INFORME DE HITO DE CONTROL
N° 029-2023-OCI/5342-SCC

**“REHABILITACIÓN DE LA INFRAESTRUCTURA DE LA I.E.
MARÍA NEGRON UGARTE DE NIVEL SECUNDARIA,
DISTRITO DE TRUJILLO, PROVINCIA DE TRUJILLO,
REGIÓN LA LIBERTAD – SALDO OBRA, CUI: 2476481”**

HITO DE CONTROL N° 3:
EJECUCIÓN DEL CONTRATO DE OBRA A JUNIO DE 2023

Imagen n.º 10
Losa Multifuncional 1
Encofrado y Concreto en canaleta

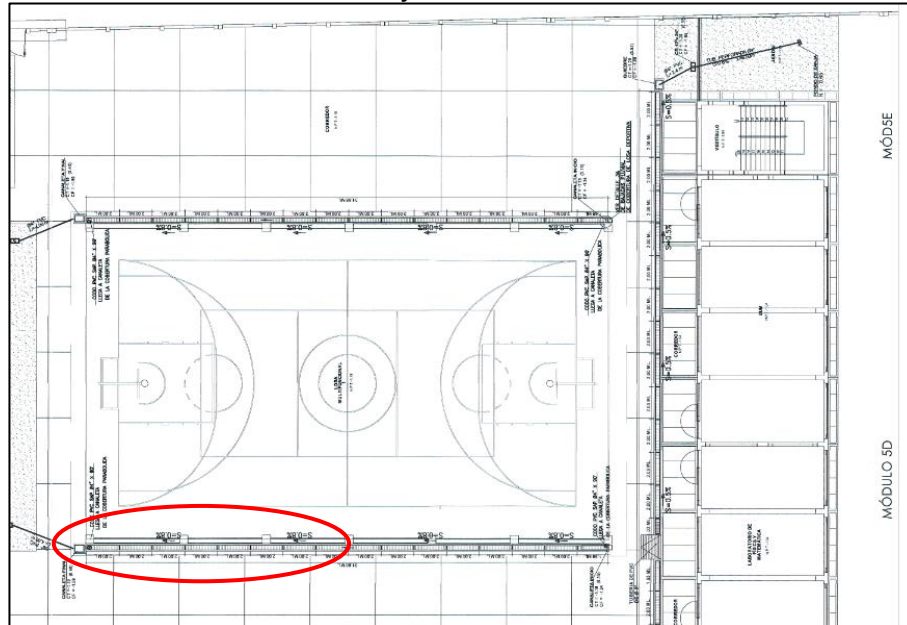
De la visita de inspección realizada el 15 de junio de 2023, se advierte que las partidas de encofrado y concreto en canaletas no han sido ejecutadas en su totalidad, ya que, se encontró en ejecución parte de la canaleta en la losa multifuncional 1 ubicada cerca del ingreso secundario (calle Rafael Sanzio), en el eje A entre eje 1 y 4; así como, la canaleta a lado de la rampa ubicada entre los módulos 3A y 4, en ese sentido, la partida no se encuentra al 100%, conforme se muestra a continuación:

Imagen n.º 30
Servicios Higiénicos de las alumnas Módulo 2C primer nivel

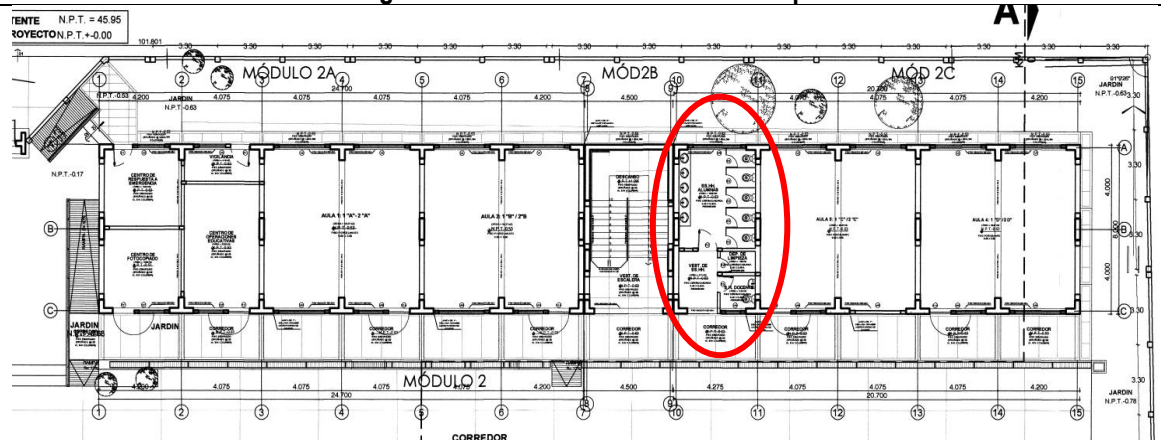
Es así que, en los planos A-01 "Planteamiento arquitectónico primer nivel" y A-02 "Planteamiento arquitectónico segundo nivel", se indica las divisiones en todos los servicios higiénicos de las alumnas de los módulos 2C, 3 y 5B primer nivel y 2C, 3 y 5B segundo nivel, respectivamente; conforme a las siguientes imágenes:

Sin embargo, de las visitas de inspección física realizadas el 15 y 16 de junio de 2023, no se advierte las divisiones y puertas de melamine de los servicios higiénicos de las alumnas en los módulos 2C, 3 y 5B del primer y segundo nivel; conforme las siguientes imágenes:

Imagen n.º 43
Plano A-15 Desarrollo de módulo 5B plantas, cortes y elevaciones

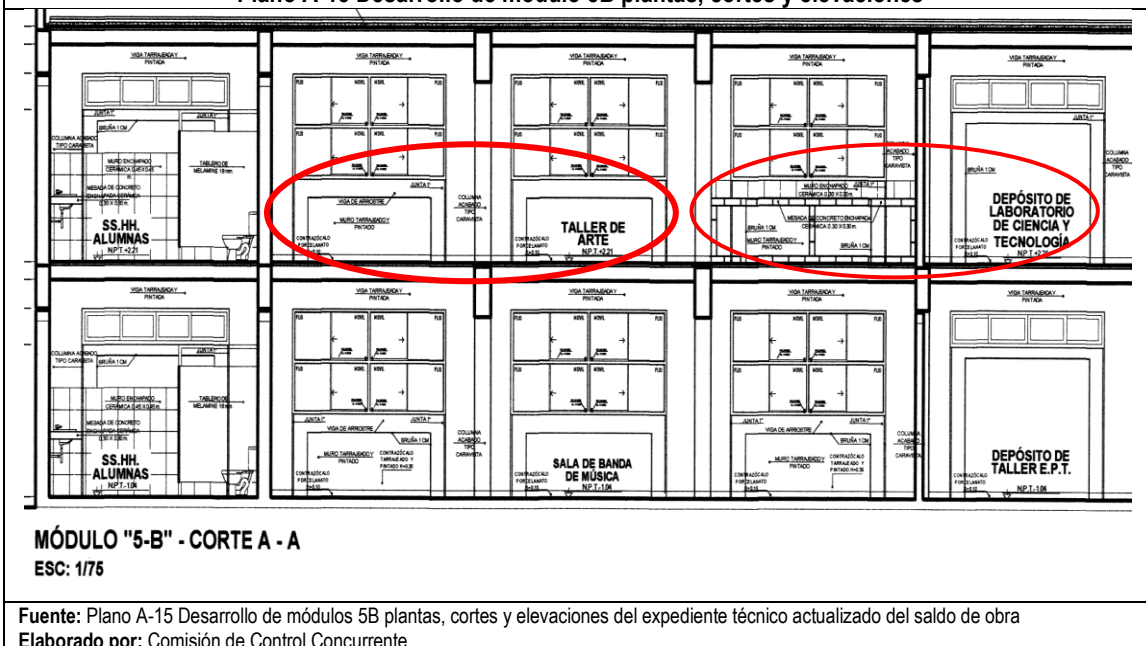
De la revisión al plano A-13 denominado “Desarrollo de módulos 4 plantas, cortes y elevaciones”, respecto al módulo 4 corte B-B, así como, el plano A-15 denominado “Desarrollo de módulos 5B plantas, cortes y elevaciones” módulo 5B, corte A-A, se denota que, las mesadas (muros) de la cocina de cafetería, de igual modo, el taller de arte y laboratorio de ciencia y tecnología, respectivamente, señala que cuentan con enchapado y en la parte baja de la mesada se proyectó que el muro sea tarrajado y pintado, conforme se aprecia en las siguientes imágenes:

Sin embargo, de la visita de inspección física realizada el 15 de junio de 2023, se visualiza que los muros y soportes de las mesadas de concreto de la cocina de cafetería, del taller de arte y laboratorio de ciencia y tecnología, ubicados en el módulo 4 y módulo 5B del segundo nivel, respectivamente; no se encuentran tarrajeados y pintados, de modo que, dicha partida no estaría al 100%, conforme a la siguiente imagen:

Imagen n.º 50
Gradería ubicada entre los módulos 3A y 4
Encofrado y Concreto en gradería

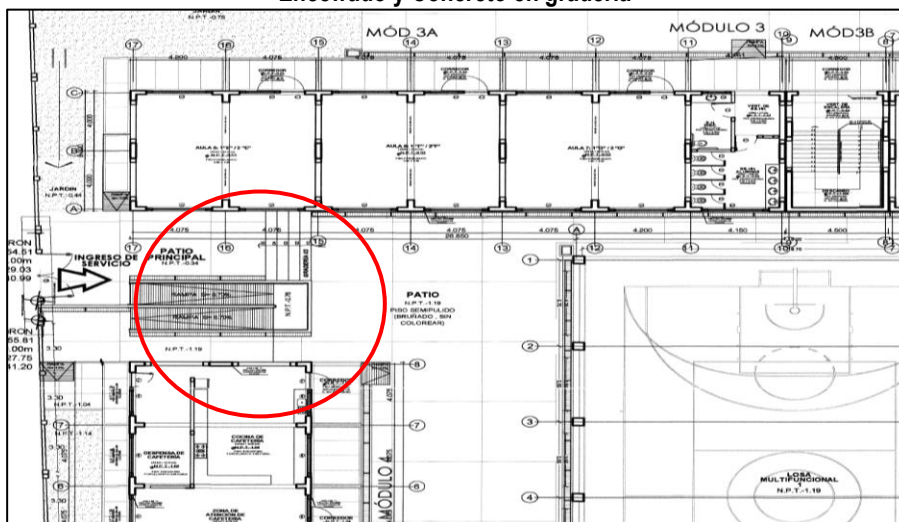
De la visita de inspección física realizada el 15 de junio de 2023, se advierte que se encontró en ejecución trabajos de encofrado y vaciado de concreto en gradería ubicada entre los módulos 3A y 4, conforme se muestra a continuación:
